京都市立塔南高等学校 防球ネット設置工事

図面番号	図面名	縮尺	備考
1	位置図・図面目録	NON	
2	計画平面図 変更設計図	1:400	
3	計画平面図 元設計図	1:400	
4	防球ネット立面図 朱書きのとおり変更	1:300	
5	防球ネット標準図 朱書きのとおり変更	NON	
6	カーテンネット部詳細図 朱書きのとおり変更	1:50	
7	給水計画平面図 朱書きのとおり変更	1:500	
8	付帯施設工(1)	1:20	水路切廻工, 土砂保管工
9	付帯施設工(2) 朱書きのとおり変更	図示	物置工, コンクリート支柱工, 防塵ネット工
10	バッティングゲージ整備工	1:100	
11	撤去平面図 朱書きのとおり変更	1:500	
12	撤去詳細図(1)	図示	
13	撤去詳細図(2)	図示

工事名	京都市立塔南高等学校防球ネット設置工事		
施工場所	京都市南区吉祥院観音堂町41番地		
図面名	位置図・図面目録	縮尺	NON
平成 27 年 2 月	13枚ノ内 1号		
課 長	係 長	照 査	設 計
京都市教育委員会事務局 教育環境整備室

防球ネット立面図
S=1:300

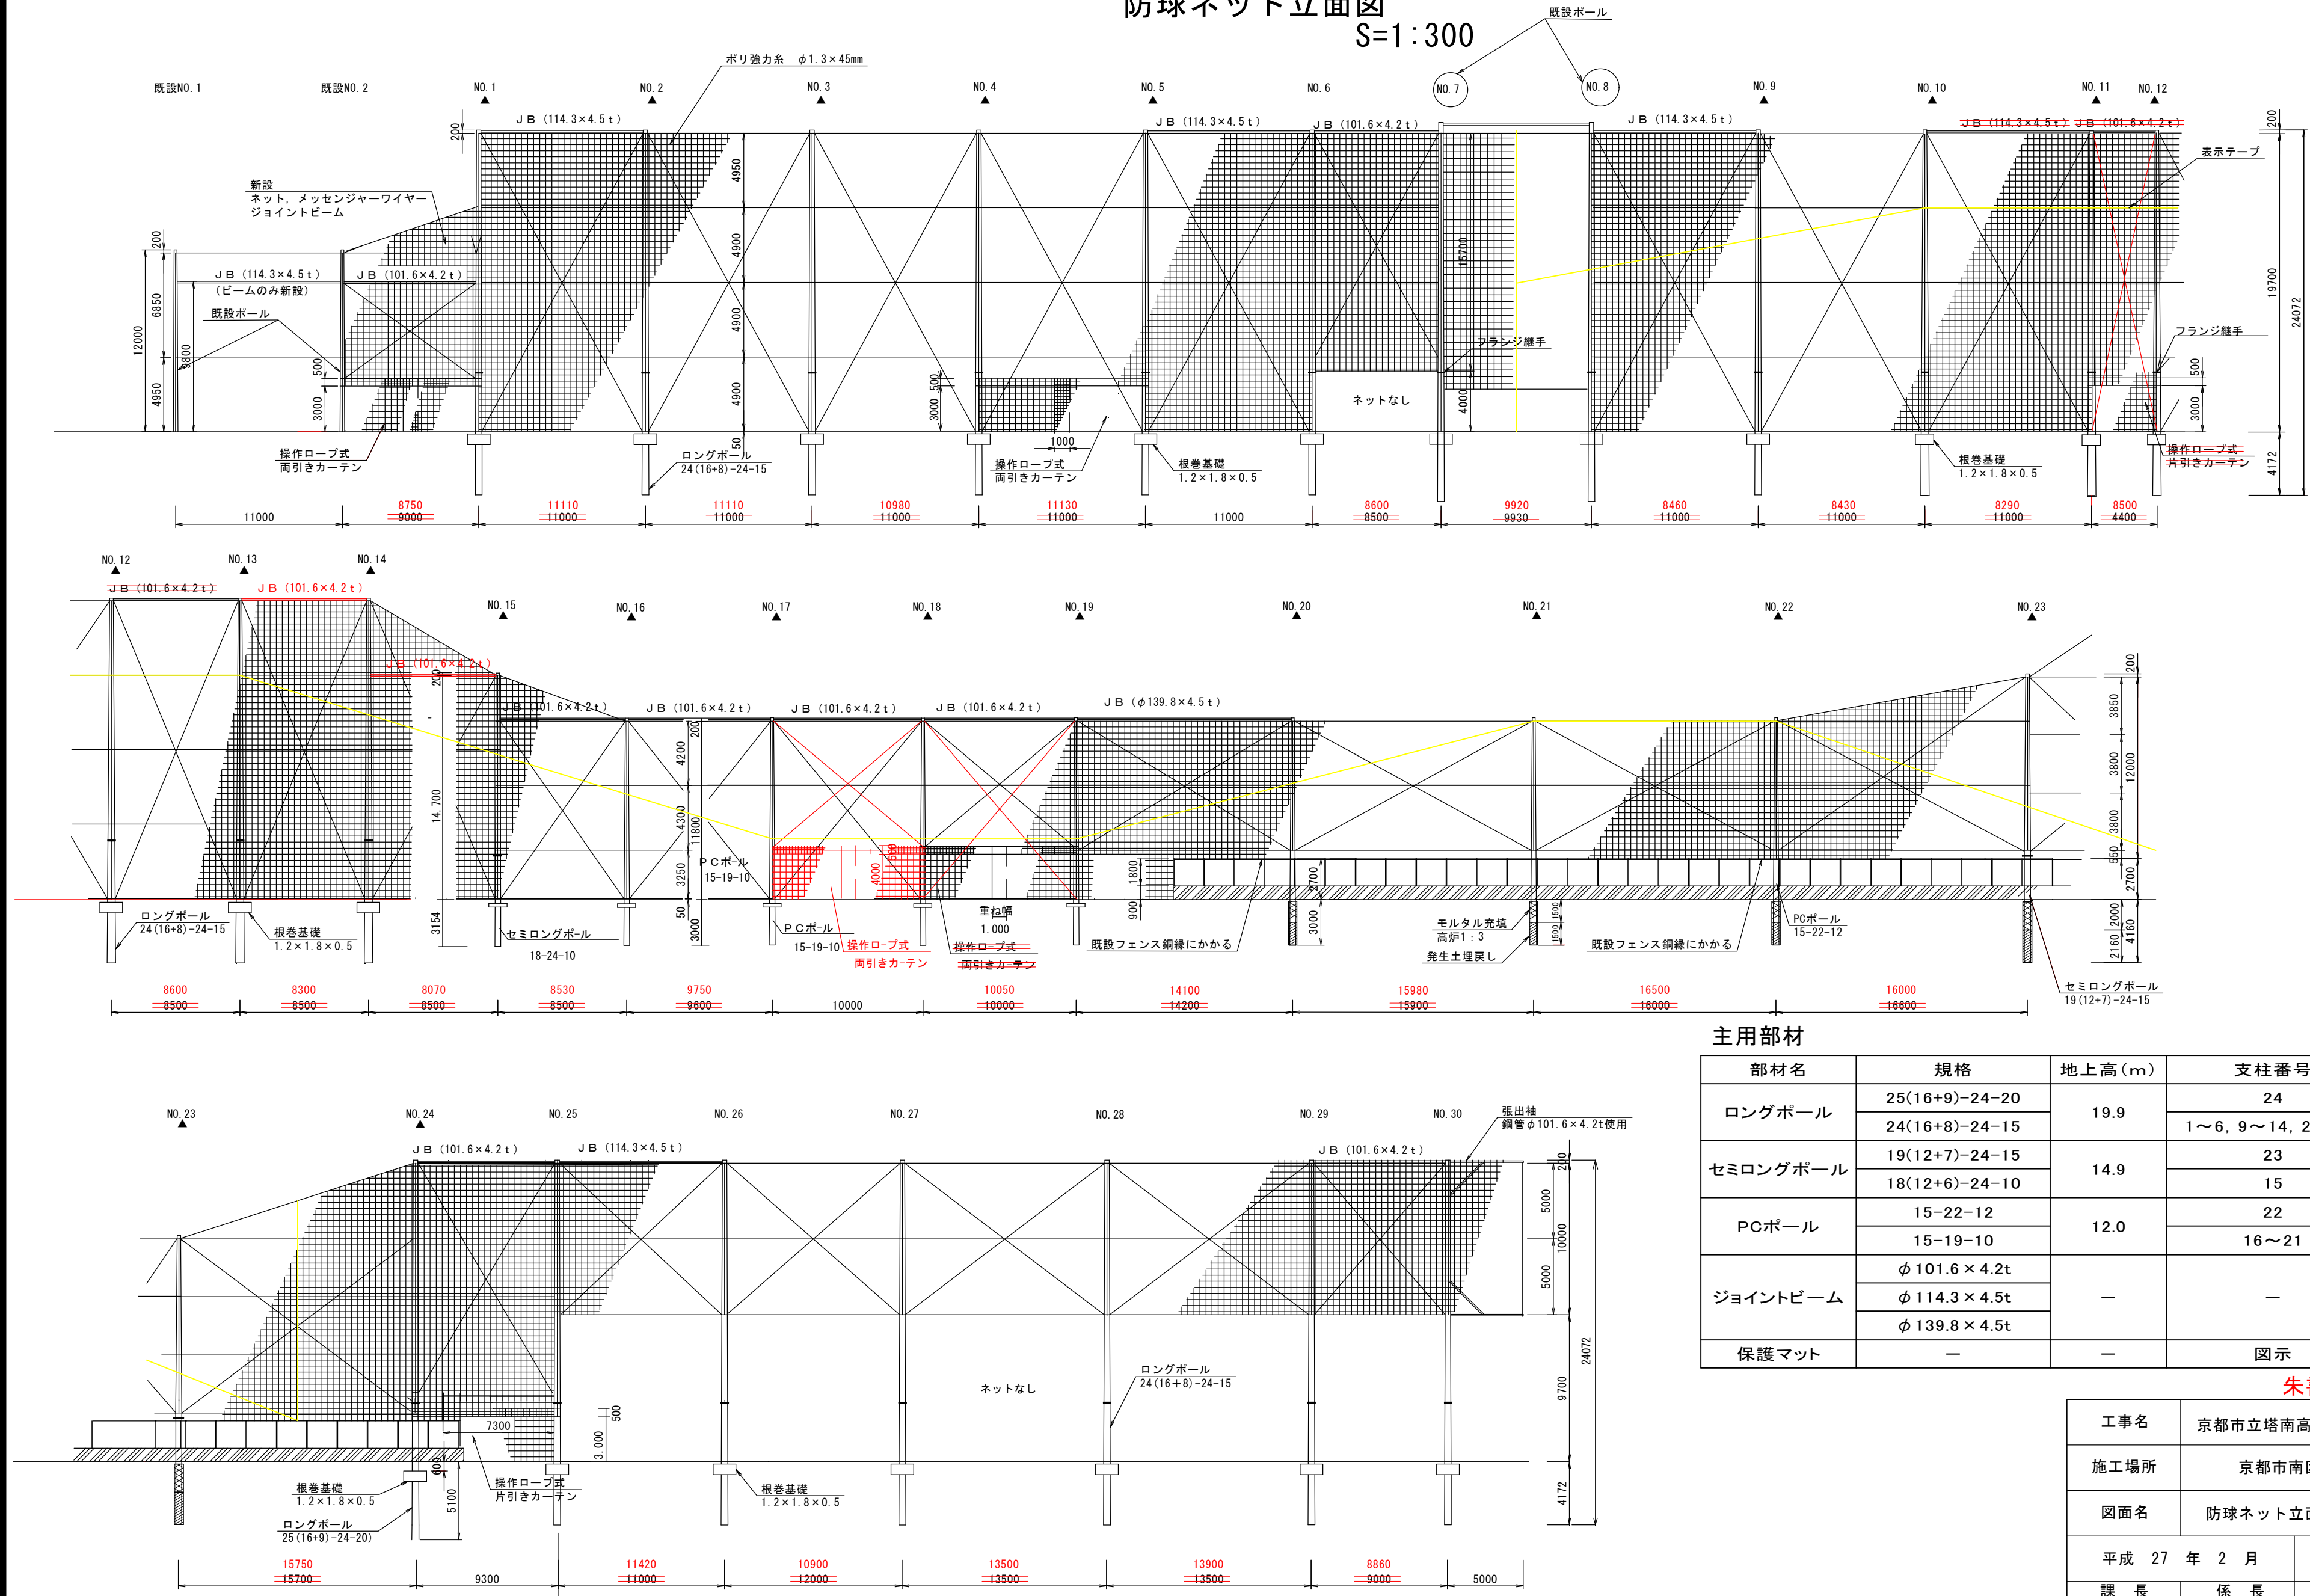
部材名	規格	地上高(m)	支柱番号	本数(本)
ロングポール	25(16+9)-24-20	19.9	24	1
	24(16+8)-24-15		1~6, 9~14, 25~30	18
セミロングポール	19(12+7)-24-15	14.9	23	1
	18(12+6)-24-10		15	1
PCポール	15-22-12	12.0	22	1
	15-19-10		16~21	6
ジョイントビーム	φ 101.6 × 4.2t	—	—	10 9
	φ 114.3 × 4.5t			6
	φ 139.8 × 4.5t			1
保護マット	—	—	図示	21 (12)10

朱書きのとおり変更

防球ネット標準図 S=NON

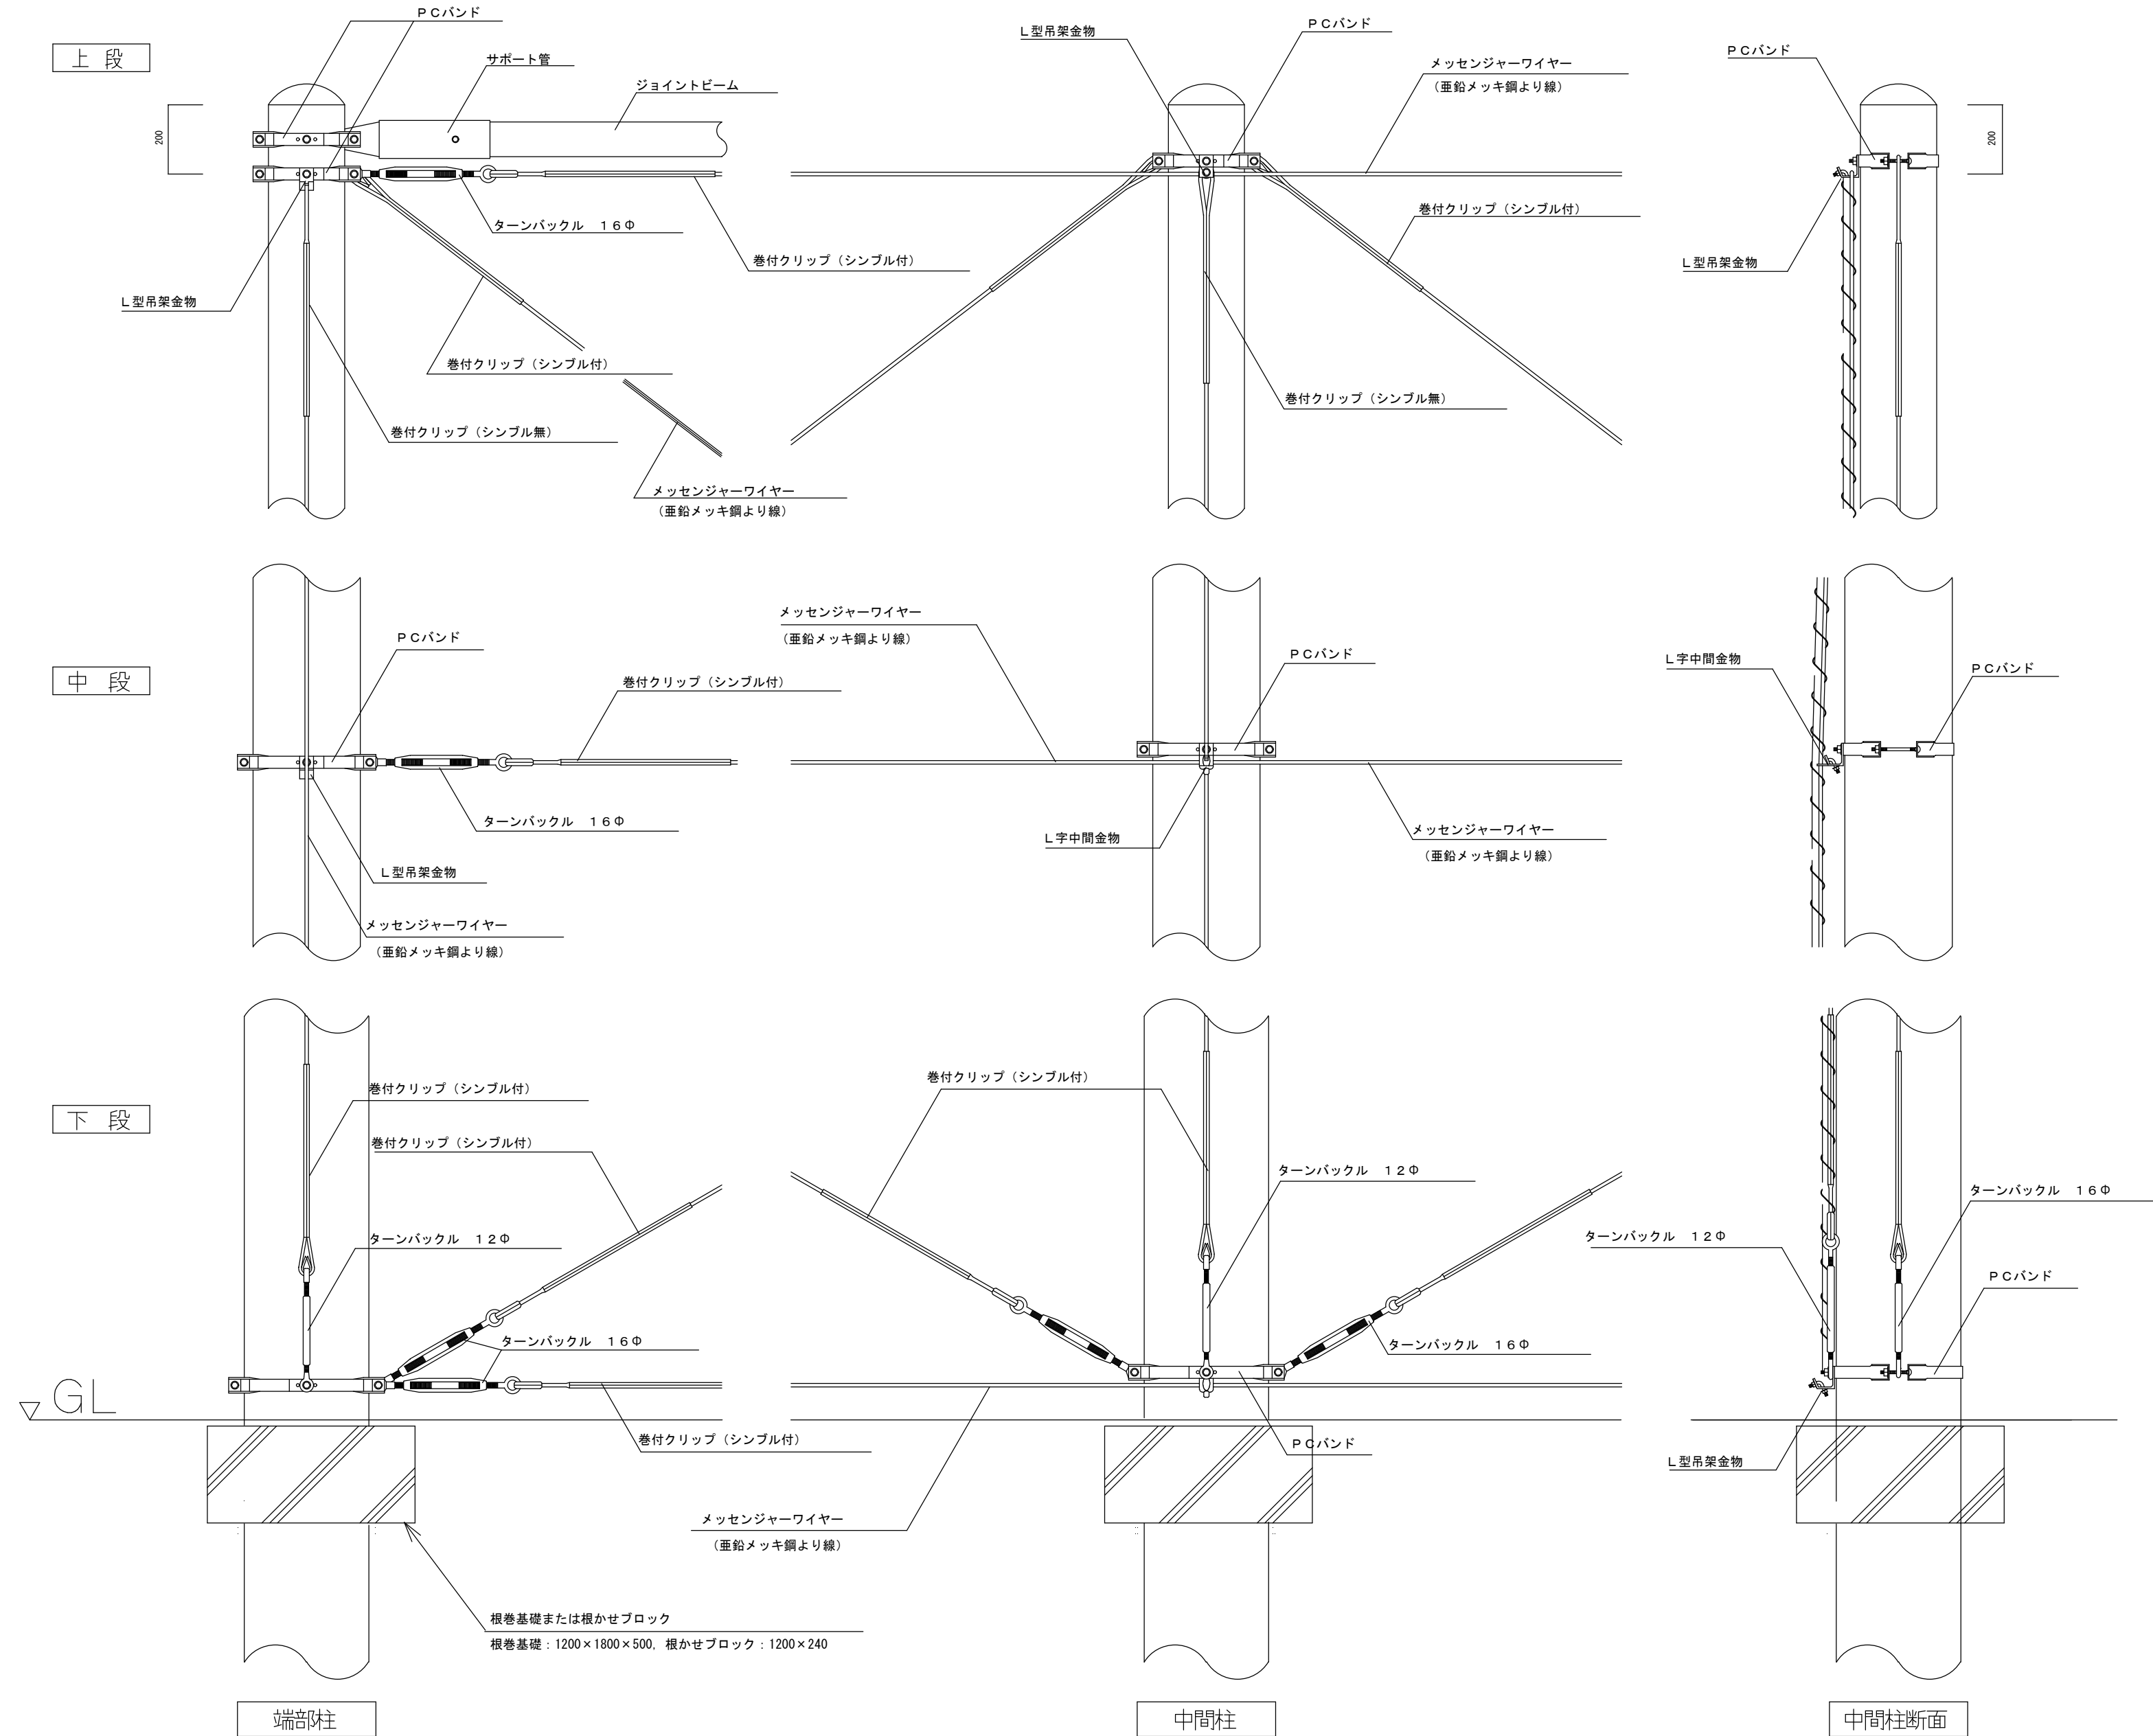
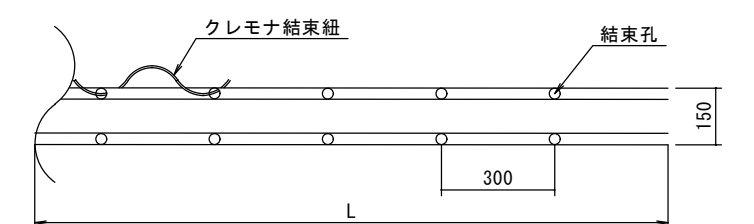
※ 表示テープの色については、監督職員と協議を行うこと。

※ 表示テープを斜めに設置する箇所については、ワイヤーロープφ6.0を設置し、テープ上部をワイヤーロープに結束すること。

朱書きのとおり変更
